改善箇所説明図③

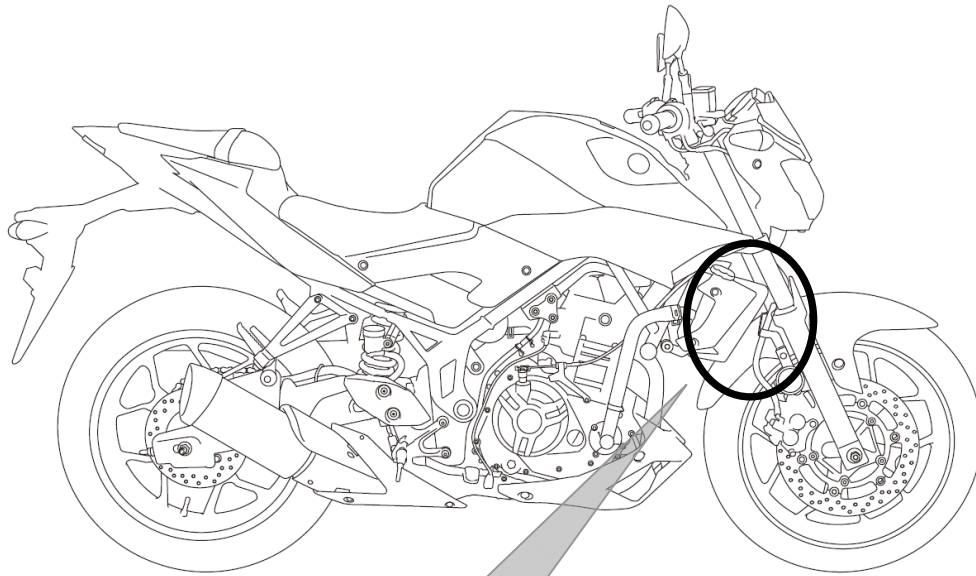
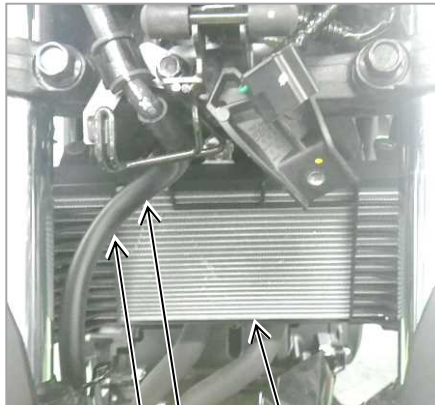
基準不適合発生箇所

前輪のブレーキにおいて、ブレーキホースがねじれて組みつけられたものがある。そのため、走行中に当該ホースがラジエタと接触して、最悪の場合、当該ホースが損傷してブレーキ液が漏れ、制動力が低下するおそれがある。

改善の内容：全車両、前輪用制動装置のブレーキホースの取りまわしを点検して、適切な場合、当該ホースを固定するクランプを追加する。不適切な場合、当該ホースを新品と交換するとともに、固定するクランプを追加する。

識別：下側のエンジンマウントボルトに白ペイントを塗布する。
